DODATEK Č. 1 KE SMLOUVĚ O DÍLO č. 01/22

„Komunitní centrum Plovdivská – Rekonstrukce výměňkové stanice na Plovdivské ulici na SVČ Lužánky – pracoviště LATA“

Seznam změnových listů - "Komunitní centrum Plovdivská – Rekonstrukce výměňkové stanice na Plovdivské ulici na SVČ Lužánky – pracoviště LATA"

Rekapitulace ZL.01-10

S:	21167	KOMUNITNÍ CENTRUM PLOVDIVSKÁ – REKONSTRUKCE VÝMĚNÍKOVÉ STANICE NA PL
O:	ZL 05	Navýšení množství škváry na střeše
R:	05	Navýšení množství škváry na střeše

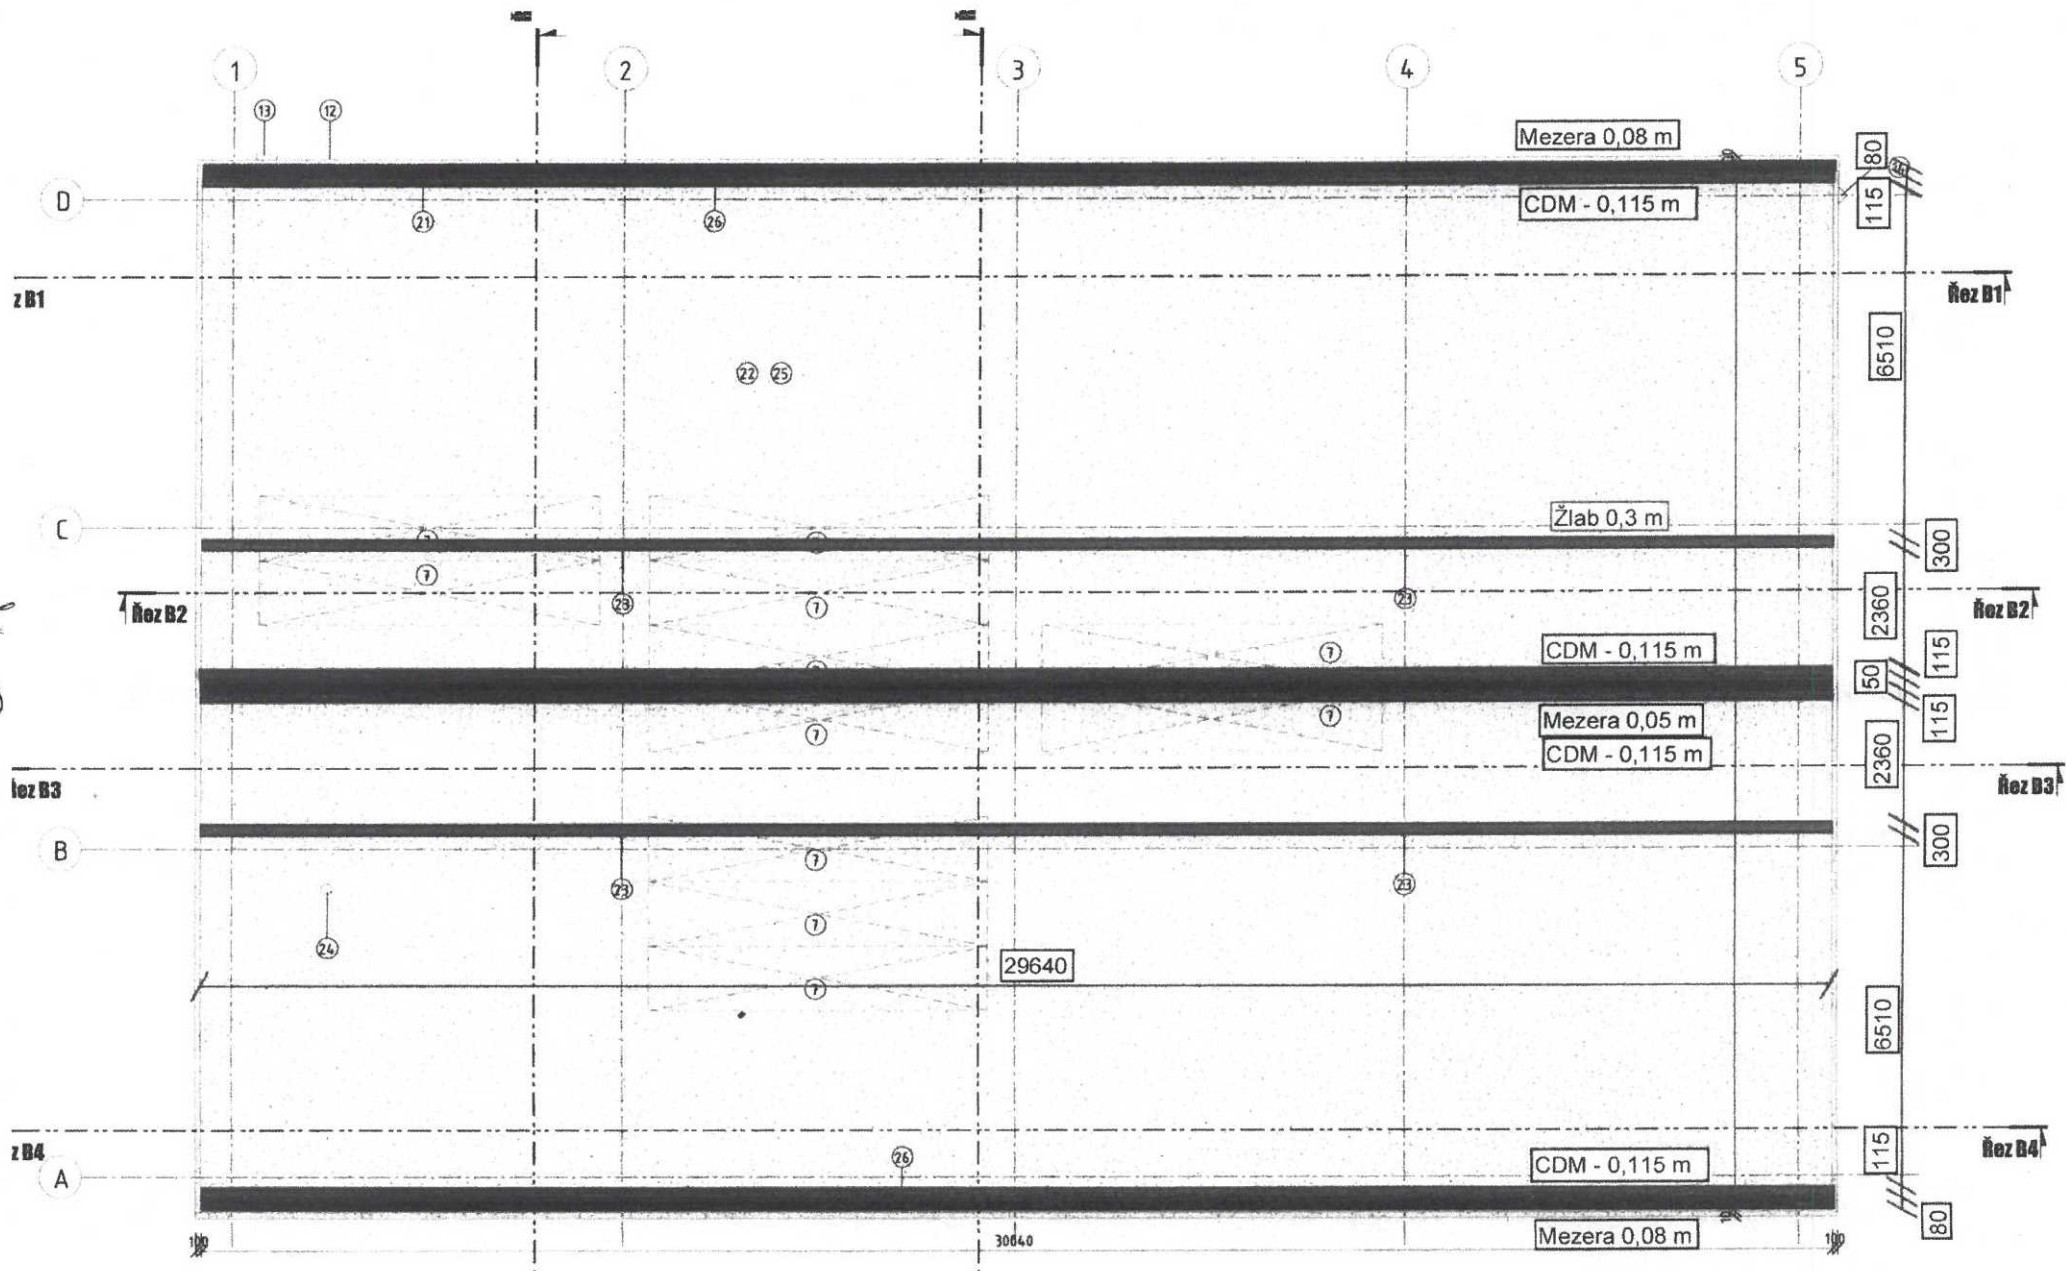
Popis rozpočtu: 05 - Navýšení množství škváry na střeše

Předmětem změny je ocenění většího množství škváry na střeše stávajícího objektu, tvořící spádovou vrstvu původního střešního pláště než předpokládala PD bouracích prací. Součástí změnového listu jsou i větší náklady na uložení škváry na skládku, škváru nelze uložit jako stavební suť s příměsí. Uložení suti bylo provedeno na základě laboratorních zkoušek-rozboru škváry a následného zatřídění do kategorie odpadu.

S:	21167	KOMUNITNÍ CENTRUM PLOVDIVSKÁ – REKONSTRUKCE VÝMĚNÍKOVÉ STANICE NA PL
O:	ZL 06	Bourání podzemních konstrukcí a prostupy
R:	06	Bourání podzemních konstrukcí a prostupy

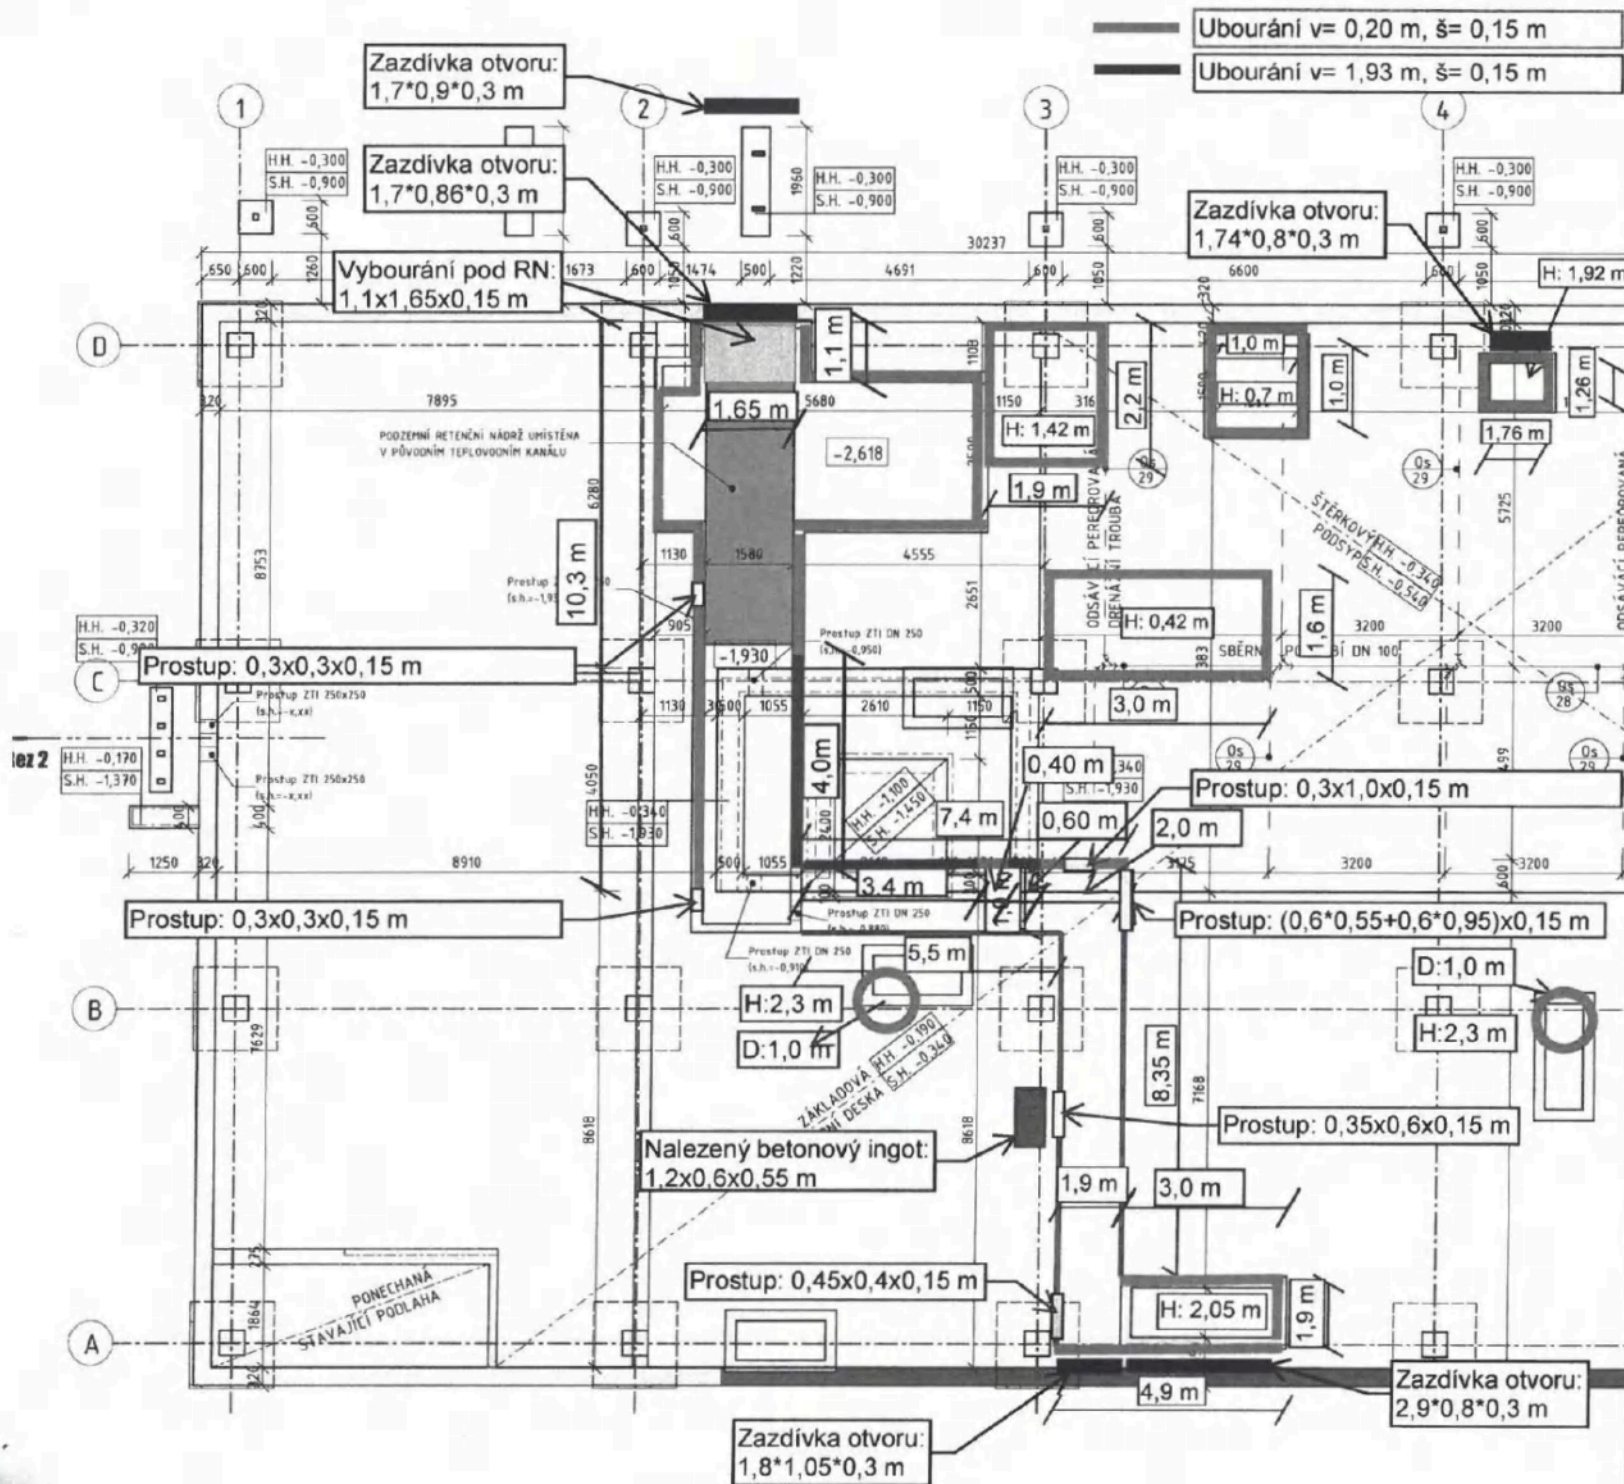
Popis rozpočtu: 06 - Bourání podzemních konstrukcí a prostupy

Tento změnový list řeší bourání stávajících podzemních železobetonových konstrukcí pro realizaci základových konstrukcí výtahu, pro provedení ležaté kanalizace a odbourání zhlaví instalačních šachet zasahujících do skladby podlah.

S:	21167	KOMUNITNÍ CENTRUM PLOVDIVSKÁ – REKONSTRUKCE VÝMĚNÍKOVÉ STANICE NA PL
O:	ZL 07	Zazdívání otvorů podzemních konstrukcí
R:	07	Zazdívání otvorů podzemních konstrukcí

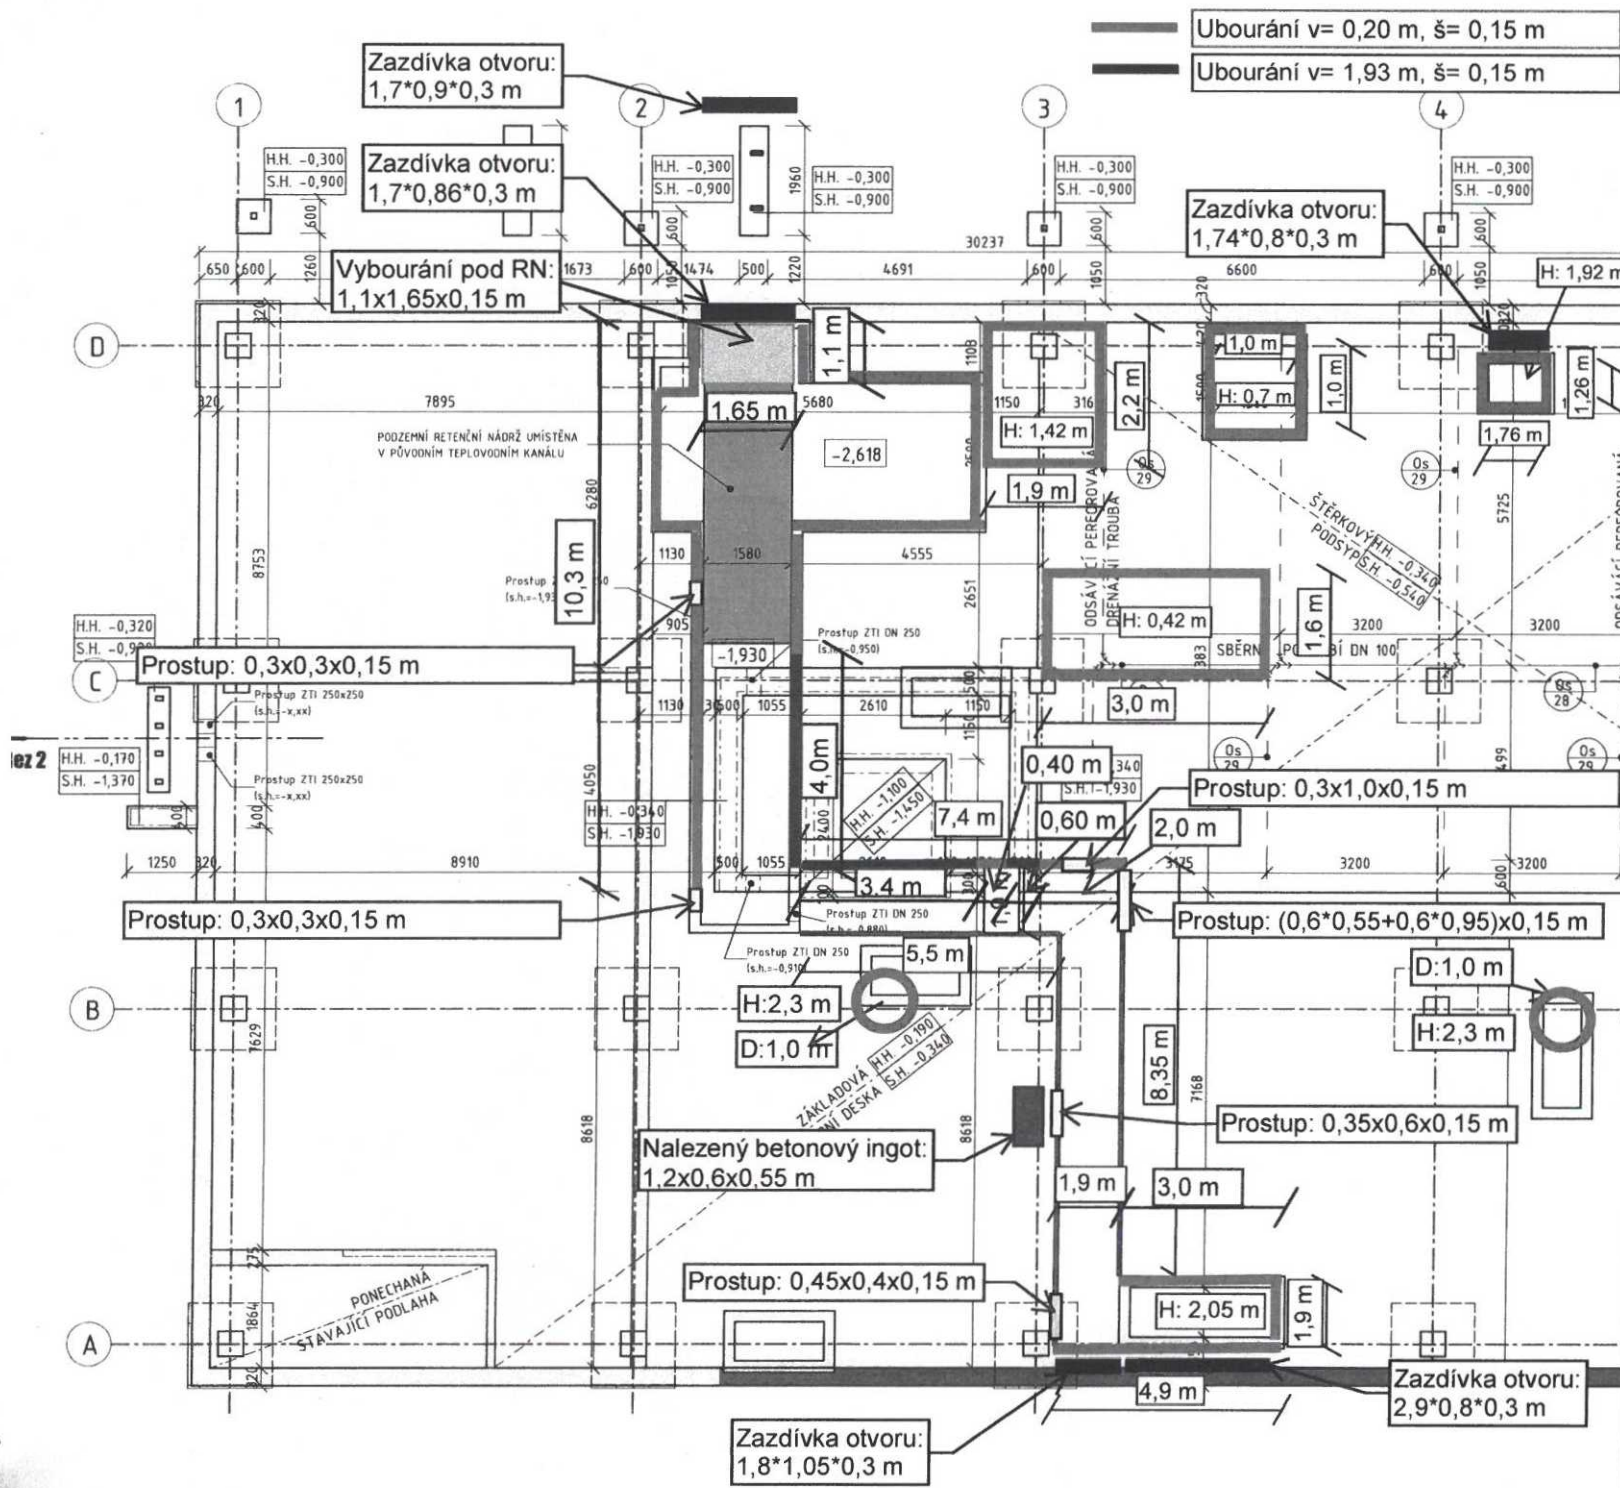
Popis rozpočtu: 07 - Zazdívání otvorů podzemních konstrukcí

Tento změnový list oceňuje práce na zazdění instalačních šachet prostupujících přes obvodový plášť budovy, aby bylo možné provést jejich zásyp.

S:	21167	KOMUNITNÍ CENTRUM PLOVDIVSKÁ – REKONSTRUKCE VÝMĚNÍKOVÉ STANICE NA PL
O:	ZL 08	Atika změna tloušťky
R:	08	Atika změna tloušťky

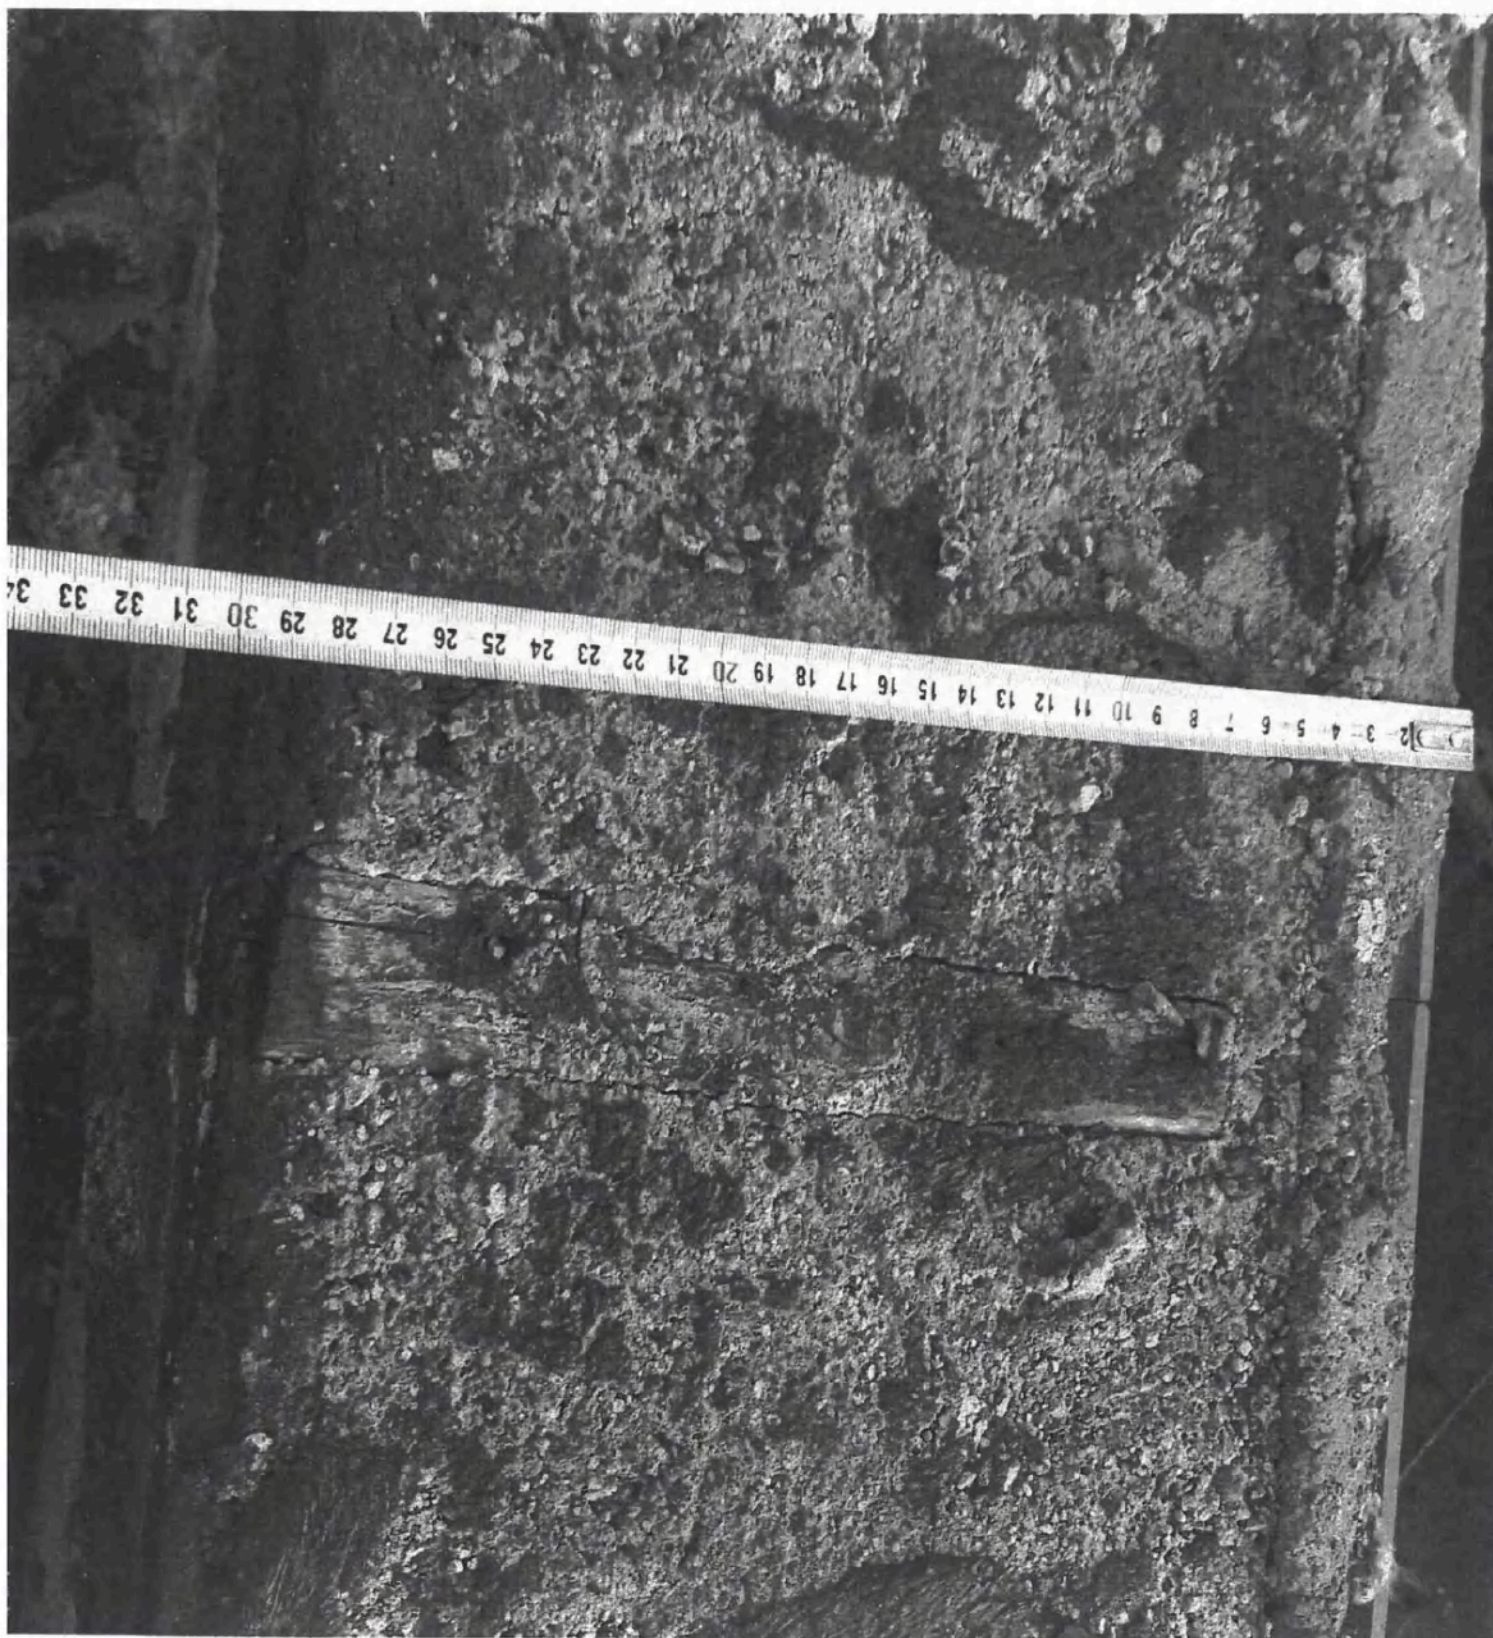
Popis rozpočtu: 08 - Atika změna tloušťky

Ocenění větší tloušťky bouraného atikového zdiva než předpokládala projektová dokumentace.
